Proyecto: "Construcción de Silos"

-MEMORANDO- SEIA- 053-05-2025

David, 12 de mayo de 2025  
NOTA-DRCH-AC-2218-12-05-2025

Por medio de la presente, de acuerdo a lo establecido en el artículo 62 de Decreto Ejecutivo 1 del 1 de marzo de 2023, le solicitamos **INFORMACIÓN ACLARATORIA** al Estudio de Impacto Ambiental (EsIA) Categoría I, titulado “**CONSTRUCCIÓN DE SILOS**”, a desarrollarse en el corregimiento San Pablo Viejo, Distrito de David, Provincia de Chiriquí, que consiste en lo siguiente:

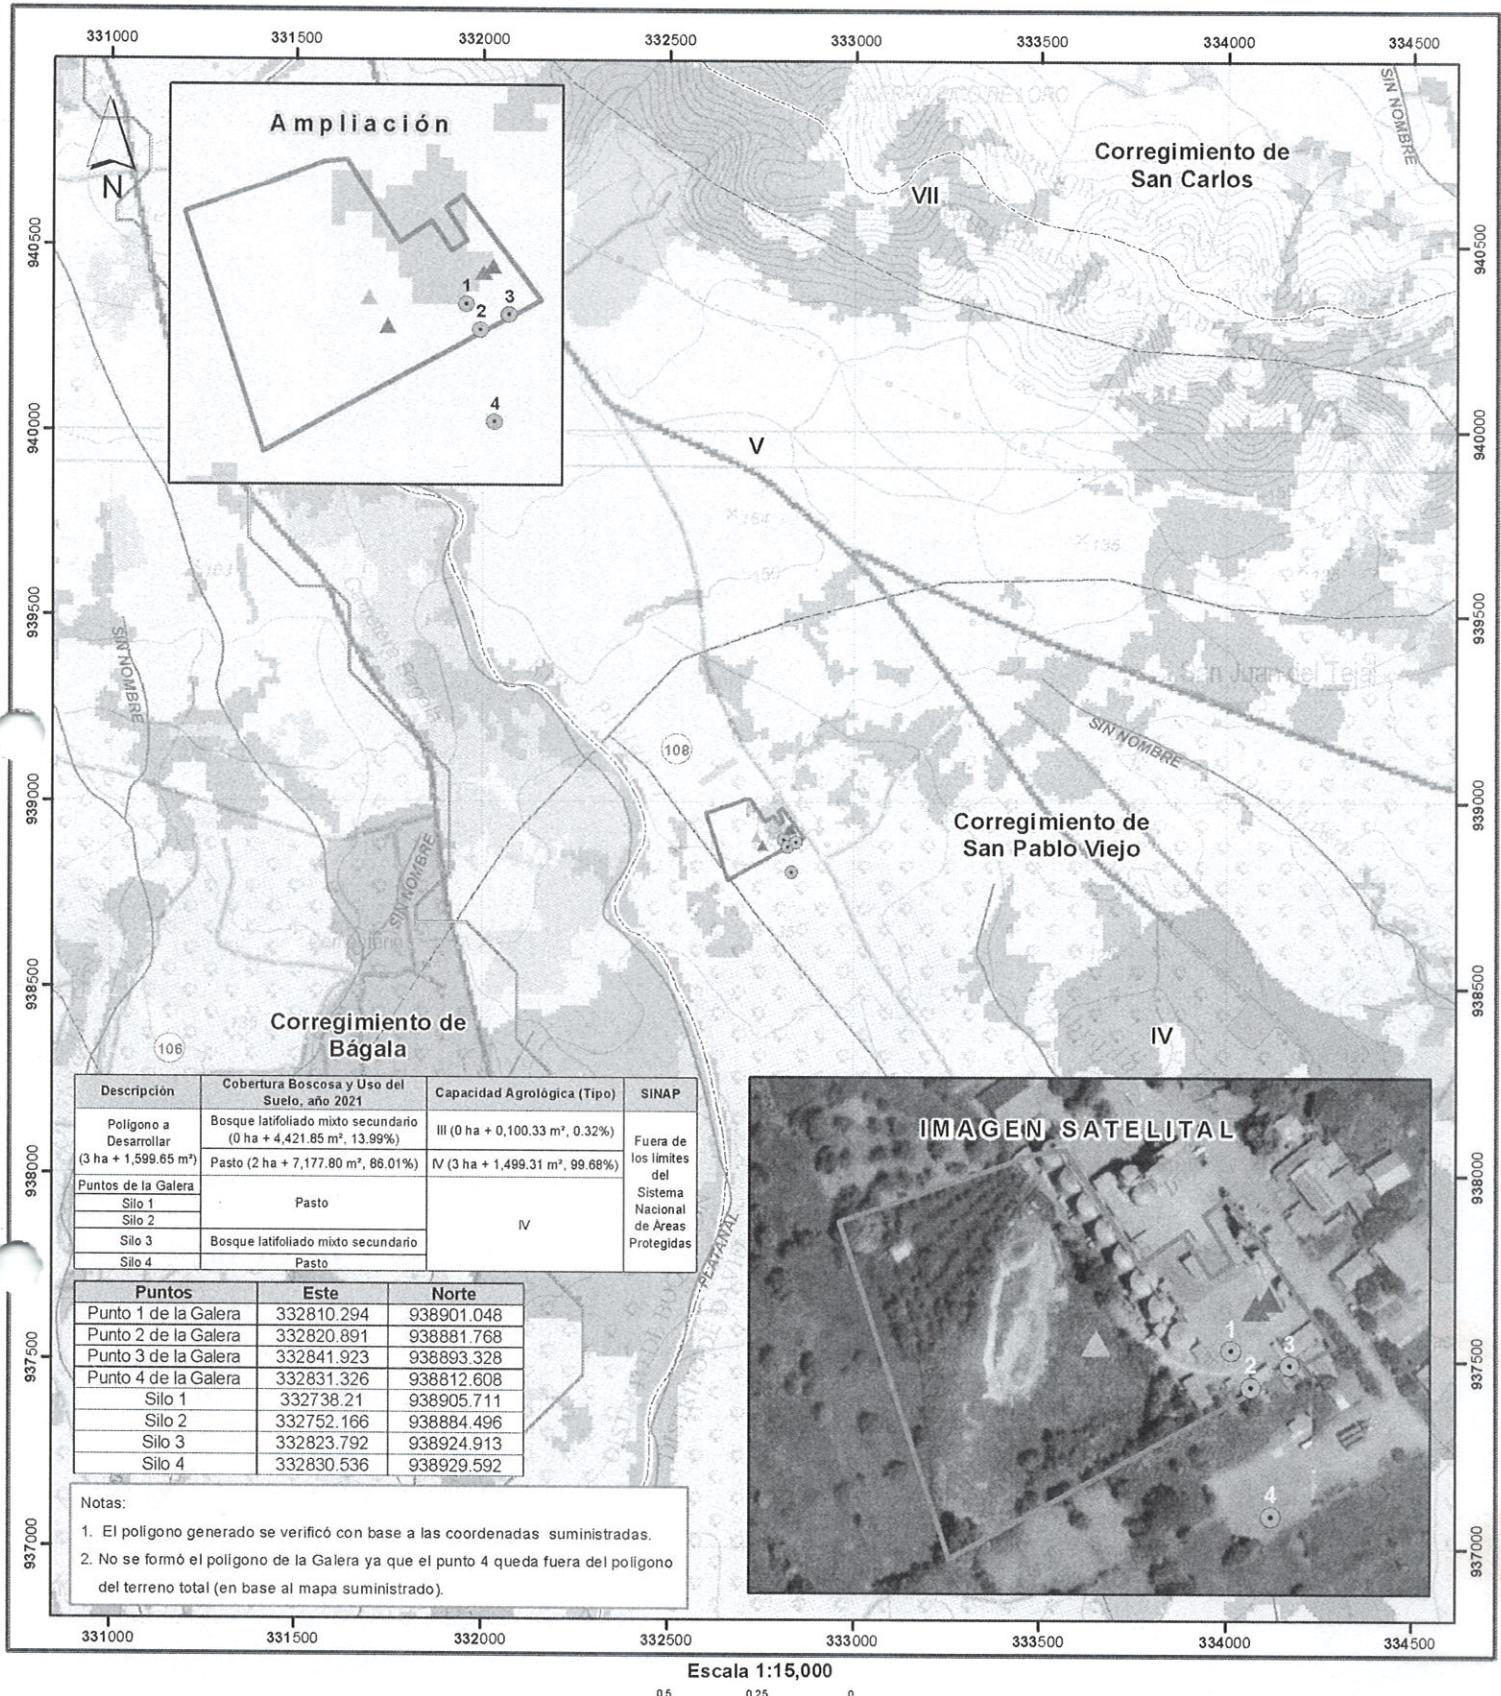
Con los datos proporcionados se generaron un (1) polígono con una superficie (3 ha + 1,599.65 m<sup>2</sup>) y ocho (8) datos puntuales correspondientes a cuatro (4) Silos y cuatro (4) puntos de una Galera, los mismos se ubican fuera de los límites del Sistema Nacional de Áreas Protegidas (SINAP).

De acuerdo con la Cobertura Boscosa y Uso del Suelo, año 2021, el Polígono se ubica en las categorías de “Bosque latifoliado mixto secundario (0 ha + 4,421.85 m<sup>2</sup>, 13.99%)”, y “Pasto (2 ha + 7,177.80 m<sup>2</sup>, 86.01%)”. Los Silos 1, 2 y 4, así como los puntos de la Galera, se ubican en la categoría de “Pasto”, mientras que el Silo 3 se ubica en la categoría de “Bosque latifoliado mixto secundario”. Según la Capacidad Agrológica, el polígono se ubica en los tipos: III (0 ha + 0,100.33 m<sup>2</sup>, 0.32% - Arable, severas limitaciones en la selección de las plantas, requiere conservación especial o ambas cosas), y IV (3 ha + 1,499.31 m<sup>2</sup>, 99.68% - Arable, muy severas limitaciones en la selección de plantas, requiere un manejo muy cuidadoso o ambas cosas). Los puntos de la Galera y los cuatro (4) Silos se ubican en el Tipo:

Nota: No se formó el polígono de la Galera ya que el punto 4 queda fuera del polígono del terreno total (en base al mapa suministrado).

Imagen No.1 Vista de la ubicación del proyecto. Fuente. Google Earth.

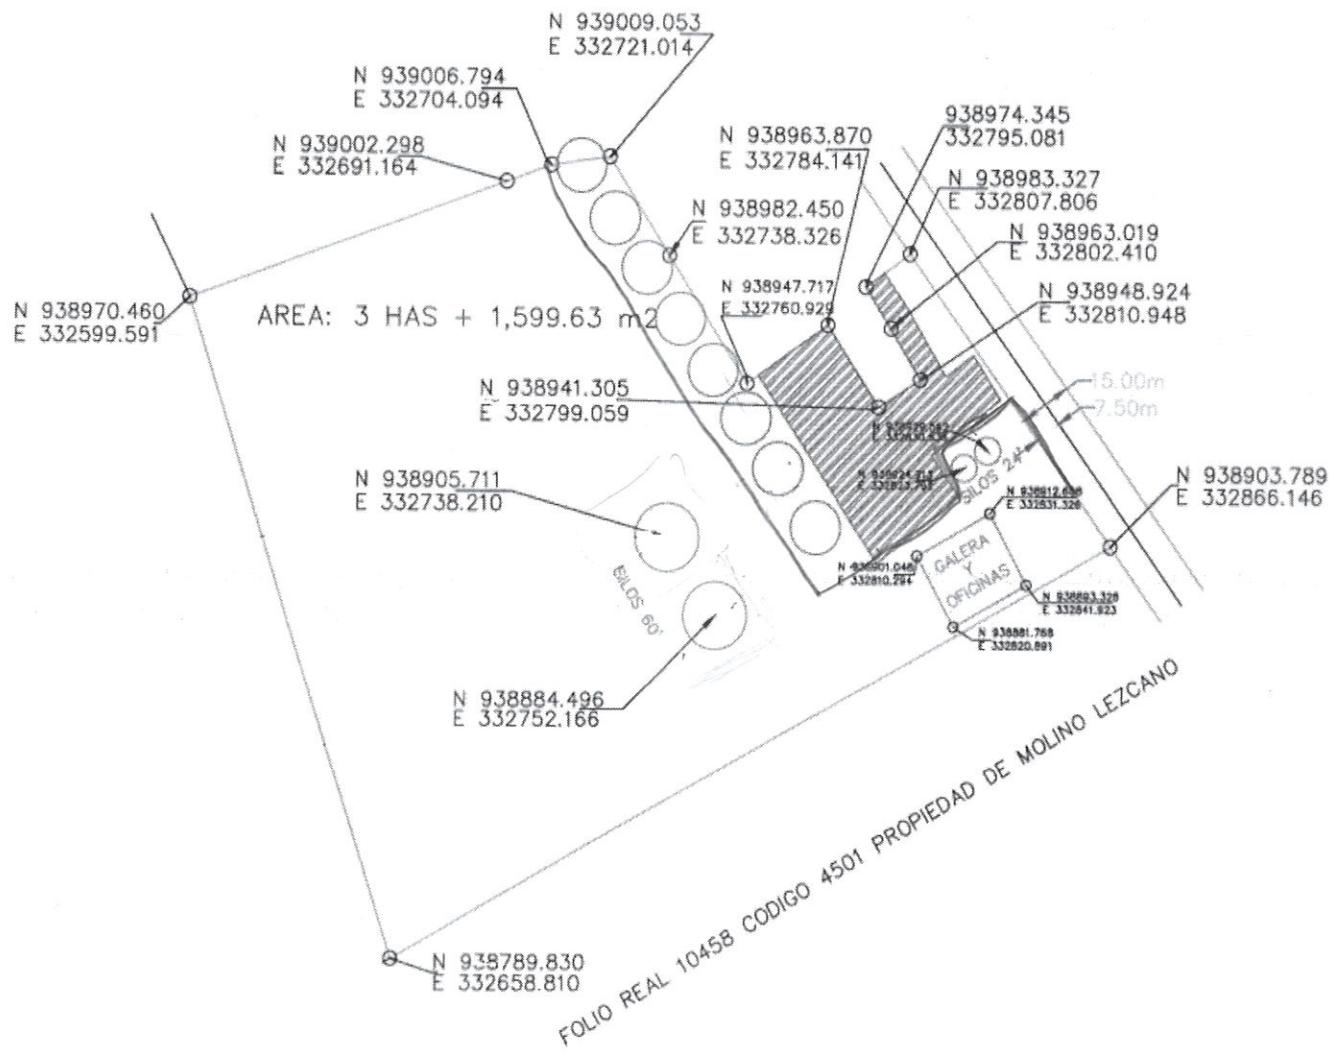
Se adjunta la imagen obtenida con las coordenadas presentadas en el EsIA y el plano presentado en el EsIA .
